חוות דעת הנדסית

התבקשתי ע"י [REDACTED] לבצע בדיקה הנדסית לליקויי בנייה בדירה מס' 23 הממוקמת בקומה 6 בבית מגורים משותף הממוקם ברחוב [REDACTED].

הדירה נרכשה מחברת [REDACTED] בע"מ. הבדיקה נערכה יום לאחר מסירת הדירה.

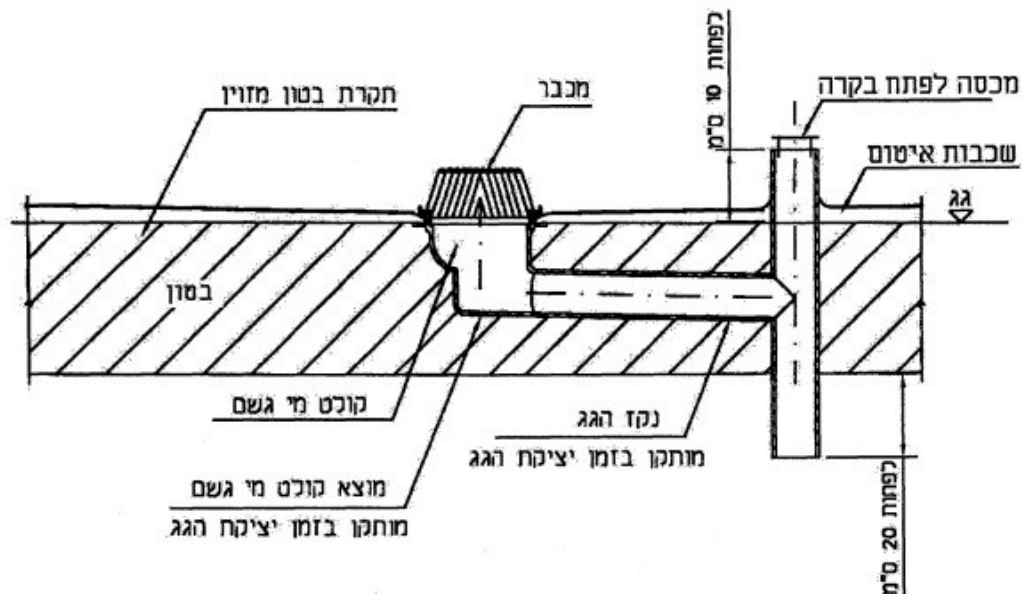
9.3 קטגוריה	אינסטלציה סניטרית וניקוז
הליקוי	אין מכסה רשת בקופסת ניקוז
תקן	ת"י 1205 חלק 2
דרוש	התקנת מכסה רשת.
מחיר	150 ש"ח (מחיר ליחידה: 150 ש"ח, כמות: 1 יח')

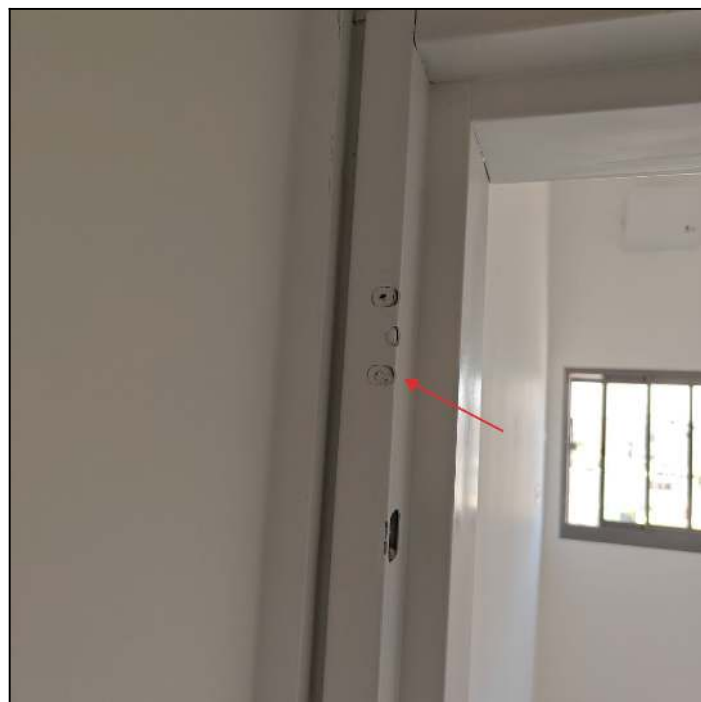
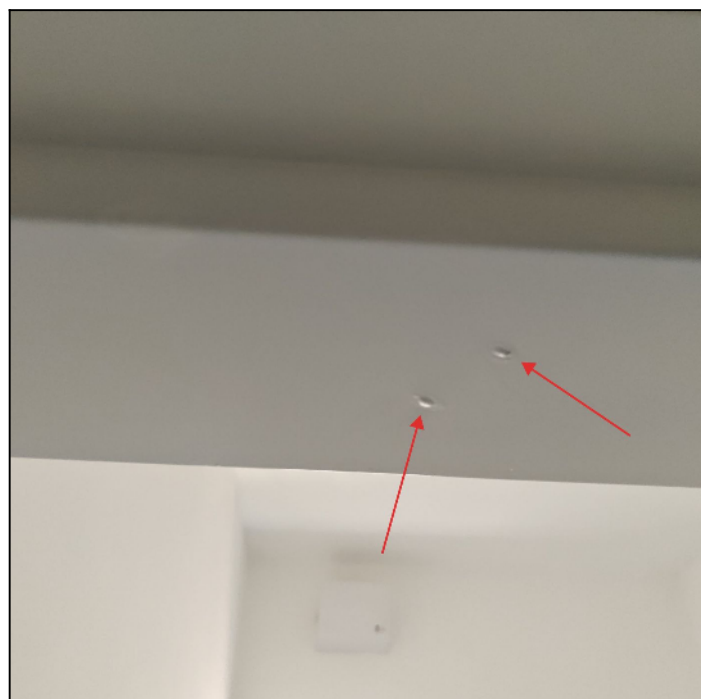
עבודות טיח וצבע	11.1 קטגוריה
צבע לקוי, מרווחים בין חלקי מלבן במלבן דלת ממ"ד. חורים במלבן דלת ממ"ד	הליקוי
1922 חלק 2	תקן
סתימת חורים ומרווחים עם שפכטל פחחים. החלקת בליטות במשקוף דלת. צביעת מלבן דלת ממ"ד בצבע אחיד, מלא וחלק	דרוש
500 ש"ח (מחיר ליחידה: 500 ש"ח, כמות: 1 קומפ')	מחיר

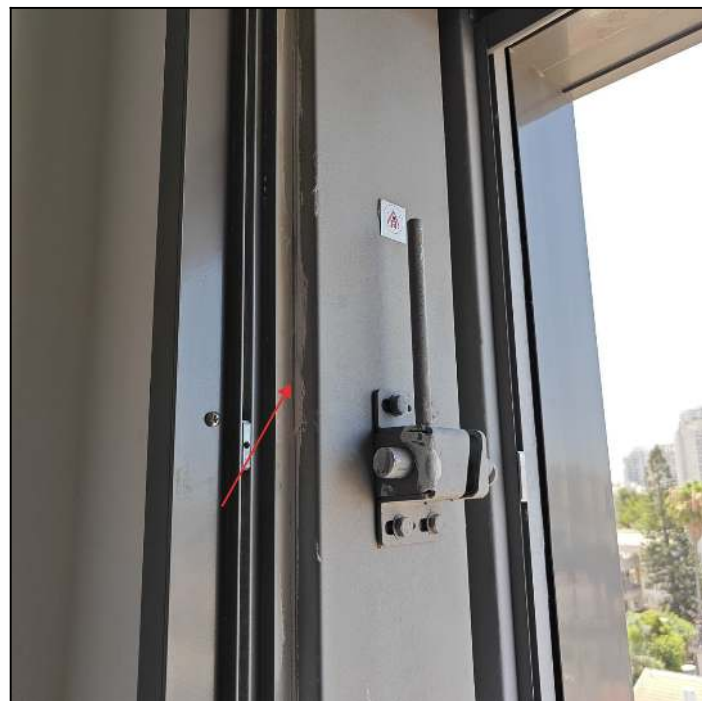
עבודות טיח וצבע	11.3 קטגוריה
צבע לקוי במסגרת ובכנף חלון הדף	הליקוי
ניקוי וצביעה אחידה וחלקה במסגרת ובכנף חלון הדף	דרוש
500 ש"ח (מחיר ליחידה: 500 ש"ח, כמות: 1 קומפ')	מחיר

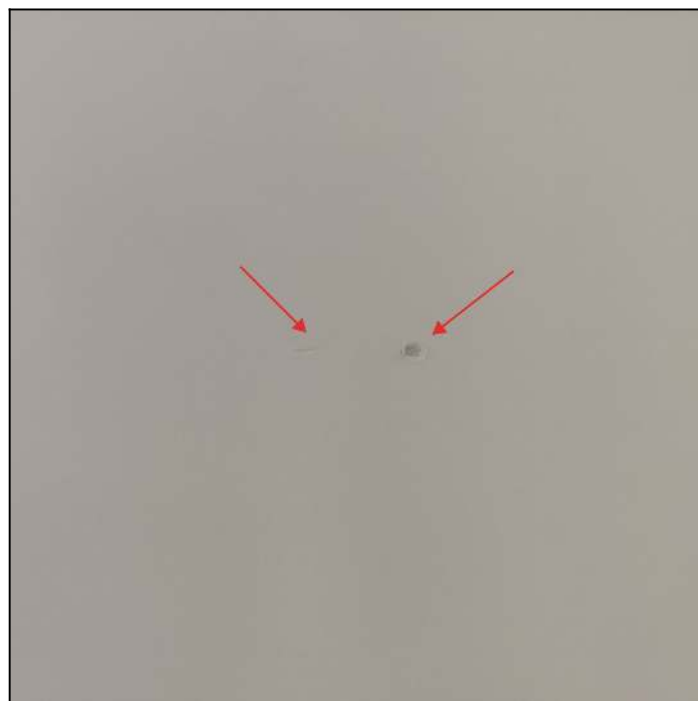
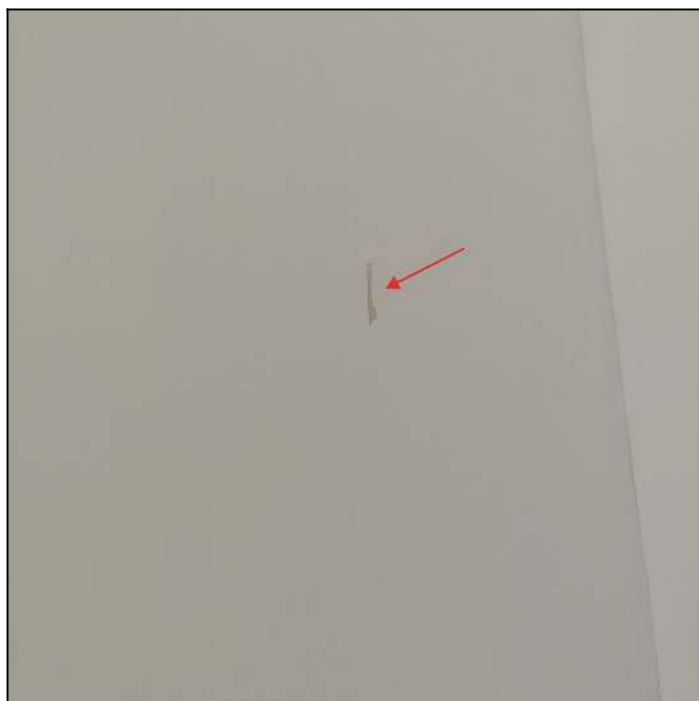
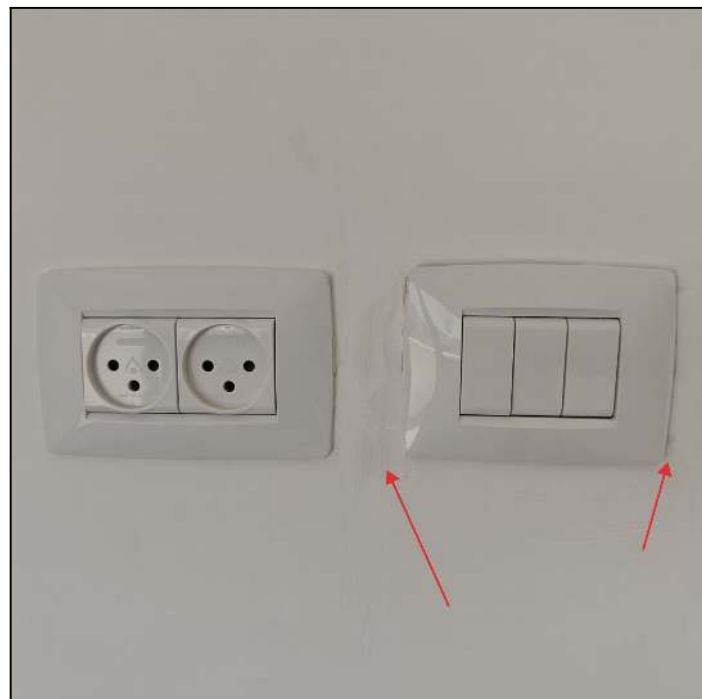
עבודות טיח וצבע	12.1 קטגוריה
פגמים בקיר מעל מתג תריס, פגמים בקיר מערבי. צבע לקוי מסביב אביזר הכנה לטלוויזיה	הליקוי
תיקון צבע בקירות	דרוש
250 ש"ח (מחיר ליחידה: 250 ש"ח, כמות: 1 קומפ')	מחיר

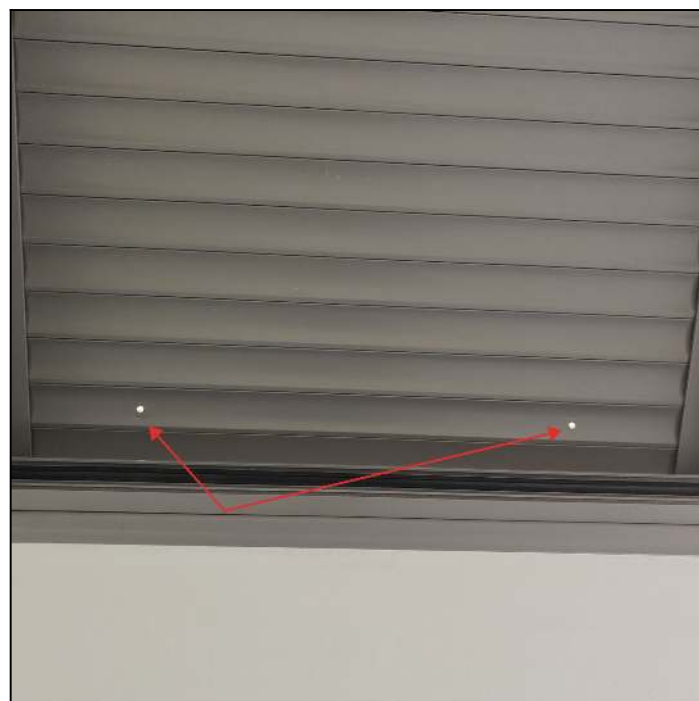
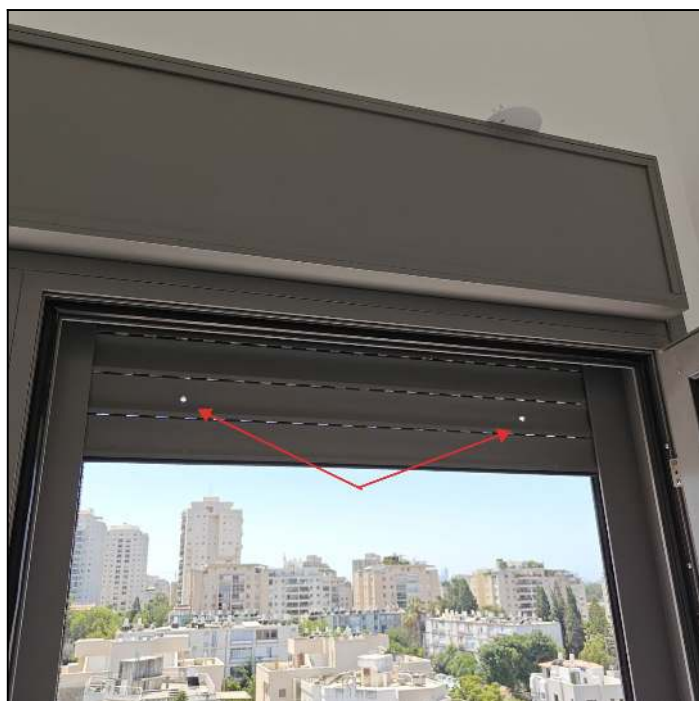
אלומיניום	12.4 קטגוריה
חורים בתריסים בחלון ובדלת	הליקוי
התקנת מכסים מתאימים לסגירת החורים בתריס	דרוש
300 ש"ח (מחיר ליחידה: 150 ש"ח, כמות: 2 קומפ')	מחיר

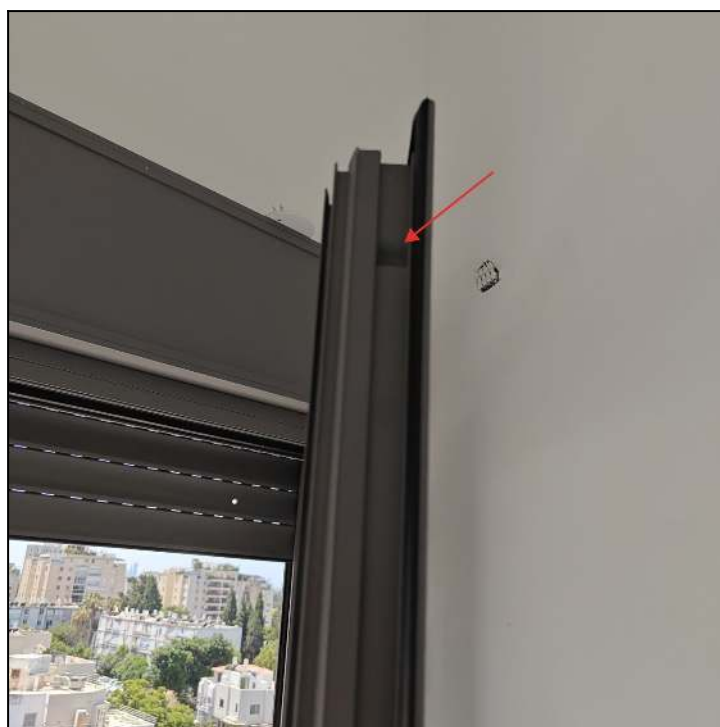
אלומיניום	12.5 קטגוריה
דלת יציאה למרפסת אינה ננעלת פרופיל פגום בראש הדלת	הליקוי
תיקון נעילת הדלת. החלפת פרופיל פגום	דרוש
600 ש"ח (מחיר ליחידה: 600 ש"ח, כמות: 1 קומפ')	מחיר

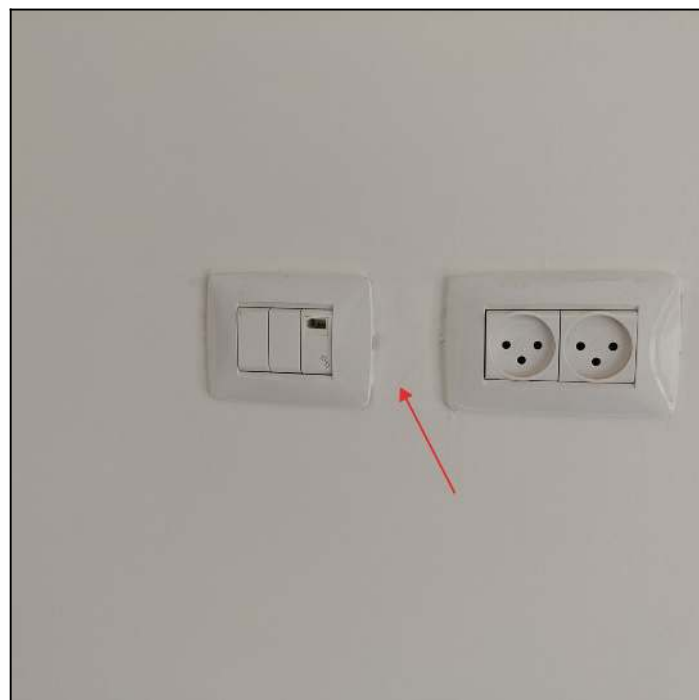
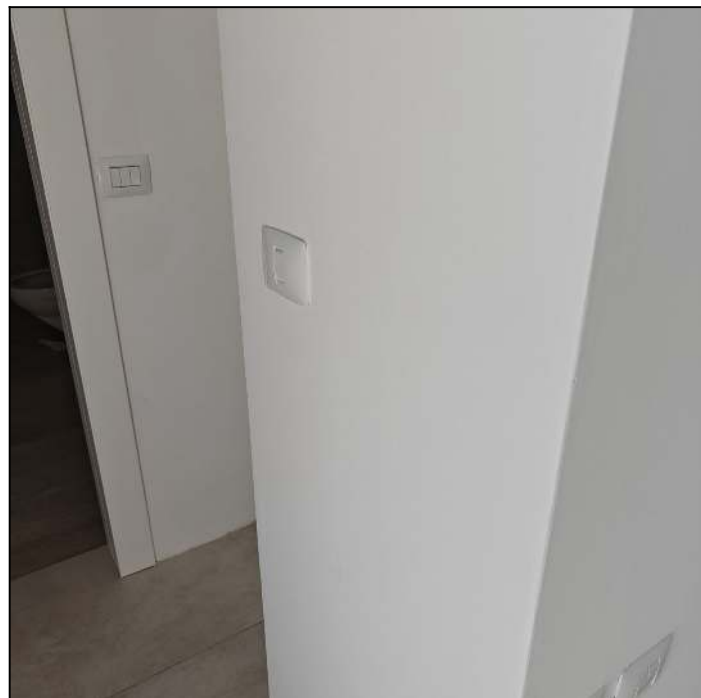
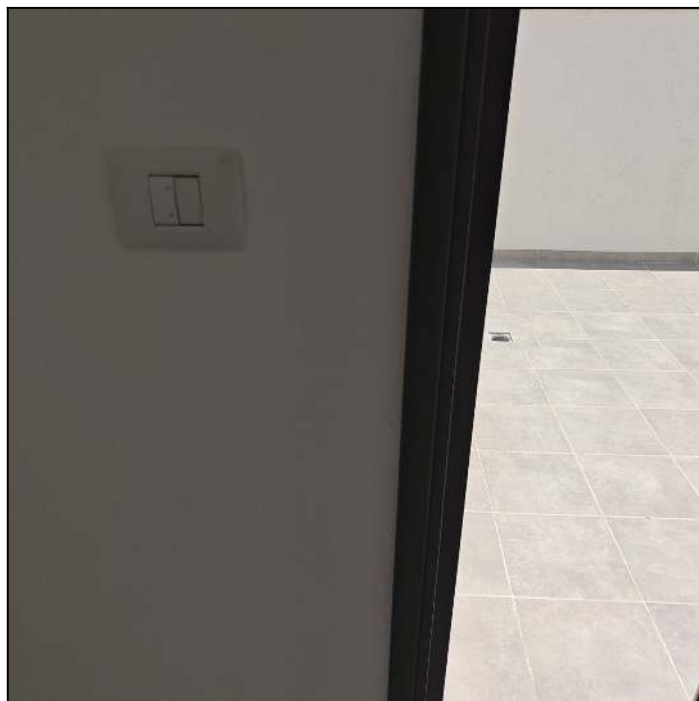
13.1 קטגוריה		עבודות טיח וצבע
<u>הליקוי</u>	צבע לקוי מסביב אביזרי חשמל	
	צבע לקוי בקיר מבואה לשירותי הורים	
	צבע לקוי בתקרה מסביב למתז	
	צבע לקוי מסביב לוויטרינה	
<u>דרוש</u>	צביעה אחידה מסביב אביזרי חשמל	
	צביעה אחידה בקיר מבואה לשירותי הורים	
	צביעה אחידה מסביב למתז	
	צביעה אחידה מסביב לוויטרינה	
<u>מחיר</u>	600 ש"ח (מחיר ליחידה: 600 ש"ח, כמות: 1 קומפ')

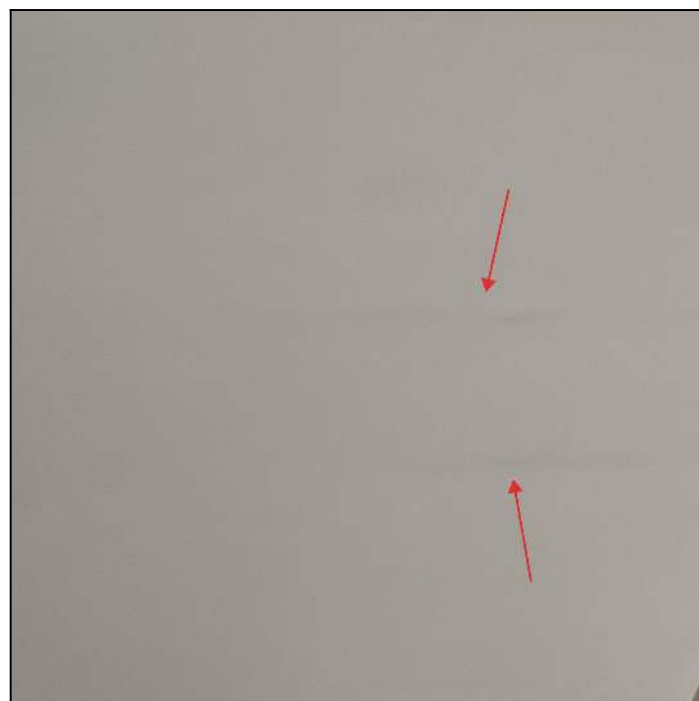
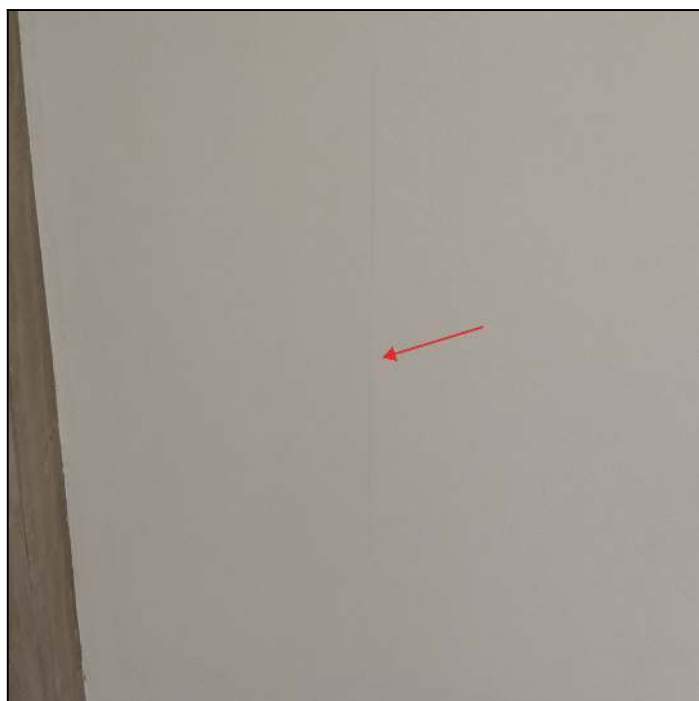
14.2 קטגוריה	עבודות טיח וצבע
הליקוי	בליטות וסדק בתקרת גבס
זרז	החלקה וצביעה אחידה בתקרה. תיקון סדק עם מרק גמיש
מחיר	500 ש"ח (מחיר ליחידה: 500 ש"ח, כמות: 1 קומפ')

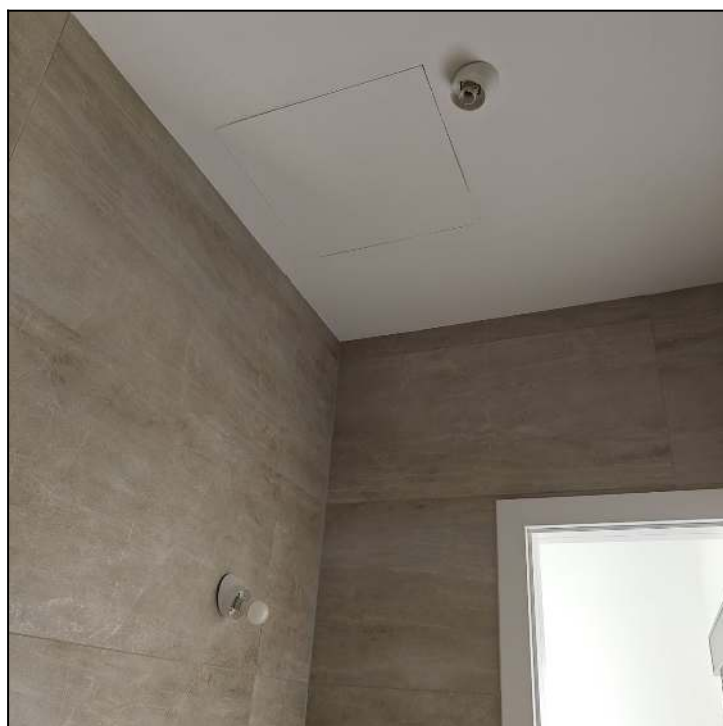
14.4 קטגוריה	אביזרי חשמל ותקשורת/בטיחות
הליקוי	אין כיסויים מוגני מים בגופי תאורה
דרוש	התקנת כיסויים מוגני מים בגופי תאורה
מחיר	200 ש"ח (מחיר ליחידה: 100 ש"ח, כמות: 2 יח')

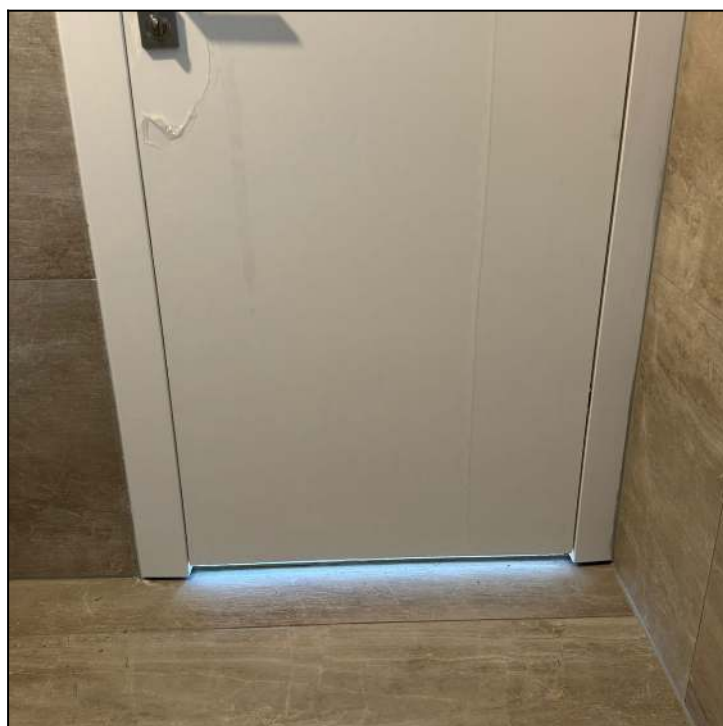
14.10 קטגוריה	נגרות
הליקוי	מרווח גדול בין תחתית כנף דלת חדר רחצה הורים וריצוף חדר הורים
זרוע	החלפת כנף דלת . התקנת כנף במידה נכונה
מחיר	1,200 ש"ח (מחיר ליחידה: 1,200 ש"ח, כמות: 1 קומפ')

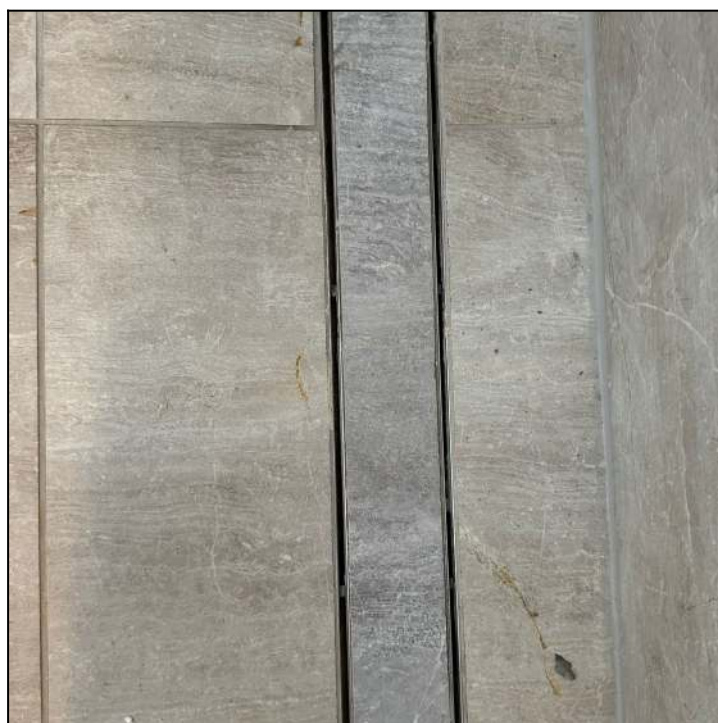
14.11 קטגוריה	ריצוף
הליקוי	ריצוף שונה הותקן במכסה תעלת ניקוז
זרוע	החלפת ריצוף במכסה. התקנת ריצוף תואם למרוצף בתא הרחצה
מחיר	300 ש"ח (מחיר ליחידה: 300 ש"ח, כמות: 1 קומפ')

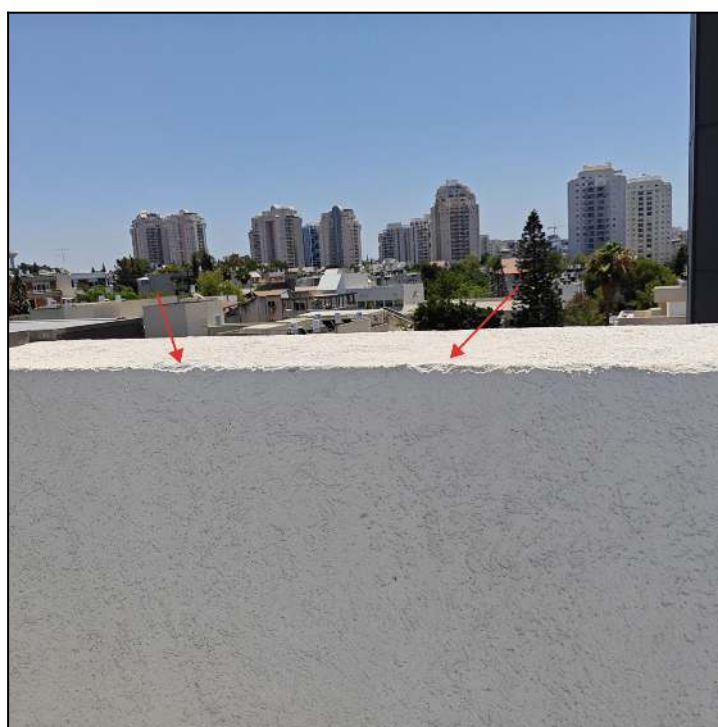
עבודות טיח וצבע	15.1 קטגוריה
צבע לקוי בראש קיר	הליקוי
תיקוני טיח בראש הקיר וצביעה אחידה בכל הקיר למניעת הבדלי גוון וטקסטורה	דרוש
1,000 ש"ח (מחיר ליחידה: 1,000 ש"ח, כמות: 1 קומפ')	מחיר

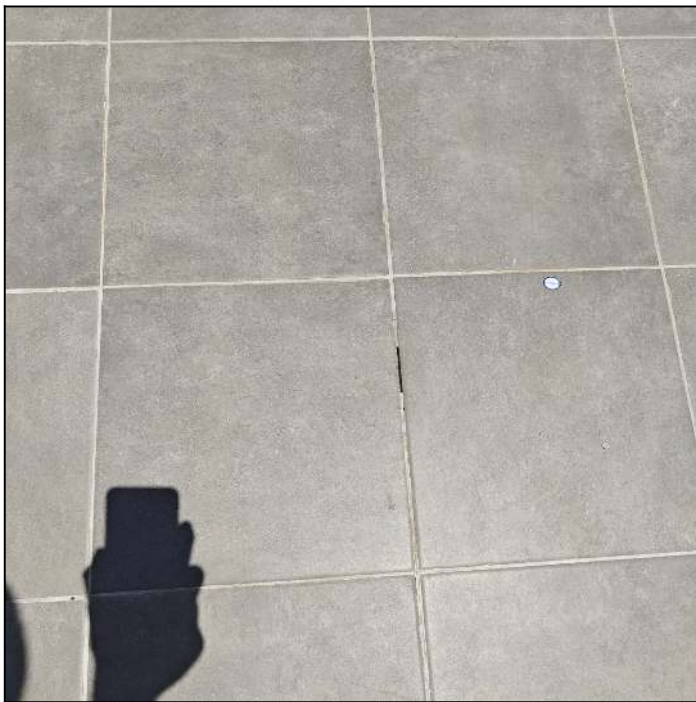
15.3 קטגוריה	ריצוף
הליקוי	רובה לקויה, חסרה בין אריחי ריצוף . בניגוד לדרישה בת"י 1555/3
תקן	1555 חלק 3
דרוש	חריצת רובה לקויה , מריחת רובה אחידה בין אריחי ריצוף
מחיר	450ש (מחיר ליחידה: 450ש, כמות: 1 קומפ')

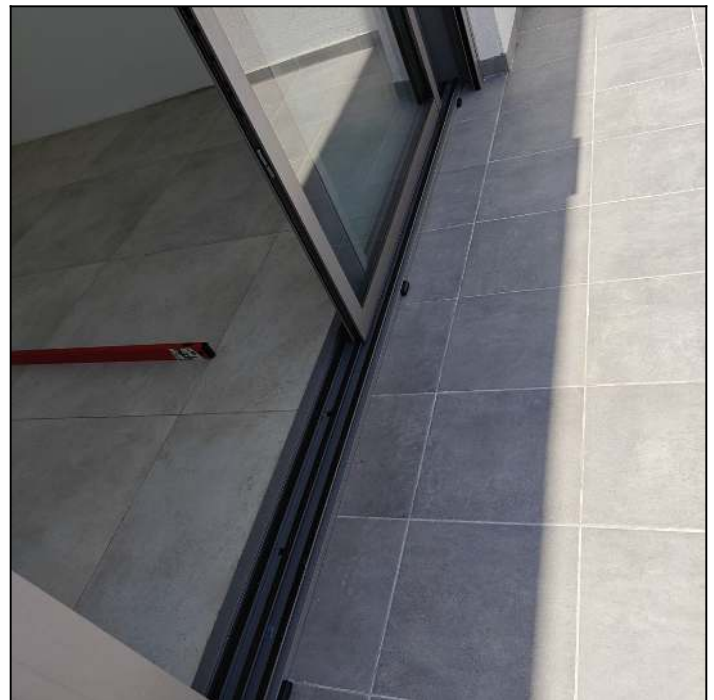
15.4 קטגוריה	ריצוף
הליקוי	הידבקות לקויה של אריחי ריצוף ליד מסילת וויטרינה. רובה מתפרקת, התרופפות האריחים מורגש בדריכה
תקן	1555 חלק 3
הערה	על פי ת"י 1555 חלק 3 יש לבדוק הידבקות אריחי ריצוף באמצעות מעבדה מוסמכת.
דרוש	פירוק ריצוף עם הידבקות לקויה והתקנת ריצוף כראוי
מחיר	3,000 ש"ח (מחיר ליחידה: 300 ש"ח, כמות: 10 יח')
